Arbres à cames sans rainure dans la denture !

A partir de la **fin mai 2007** la **rainure** existante dans la denture des arbres à cames est supprimée pour tous les arbres à cames longs (arbres à cames pour les essieux de freins à tambour avec appui). Ceci concerne les tailles de freins **SN 300** (NH.. / NR..), **SN 360** (KH.. / KR..) et **SN 420** (H.. / R..). Suite à cette modification, l'ancien dernier chiffre de la référence des arbres à cames .3 sera remplacé par .4 (par ex. 05.097.xx.xx.3 devient 05.097.xx.xx.4).

Représentation des kits de réparation 09.801.02.13.1 / 09.801.02.15.1

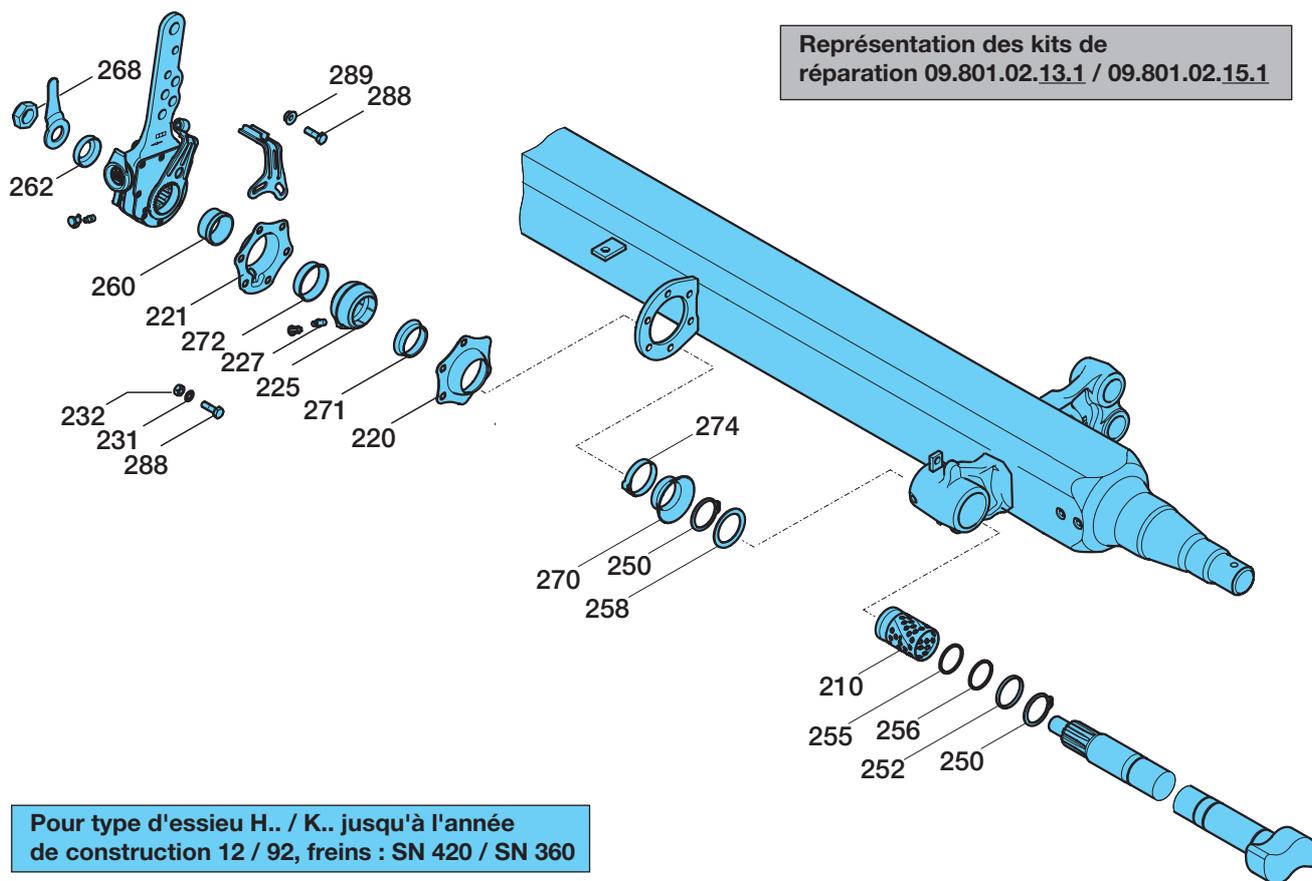
La suppression de la rainure entraîne la modification du système à levier de frein sur l'arbre à cames. (Douille enfilée remplaçant le circlip). Il en résulte une modification des kits de réparation pour le logement des arbres à cames conventionnels (SN 300, SN 360, SN 420 jusqu'à l'année de construction 12/92) :

Pour type d'essieu H.. / K.. jusqu'à l'année de construction 12 / 92, freins : SN 420 / SN 360

Les kits de réparation encore existants 09.801.02.13.0 et 09.801.02.15.0 peuvent uniquement être utilisés pour les arbres à cames dont la référence se termine par .0 - .3. Le kit de réparation 09.801.06.09.1 (palier d'arbres à cames nécessitant une maintenance réduite pour SN 300, SN 360, SN 420 à partir de l'année de construction 1/93) n'est pas touché par cette modification et peut être utilisé pour les arbres à cames dont la référence se termine par le chiffre .1 - .3 et .4.

Représentation des kits de réparation 09.801.02.13.1 / 09.801.02.15.1

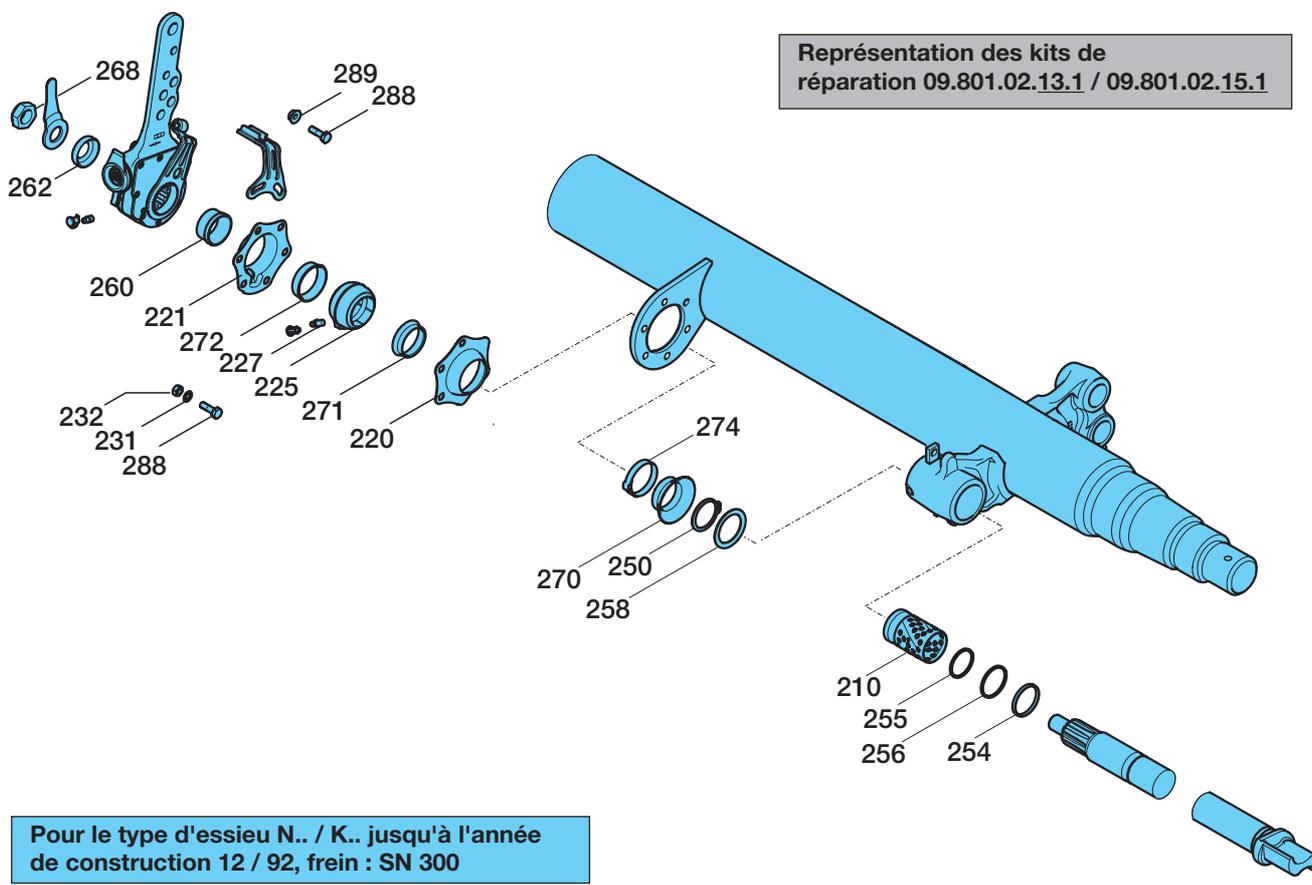
Pour le type d'essieu N.. / K.. jusqu'à l'année de construction 12 / 92, frein : SN 300
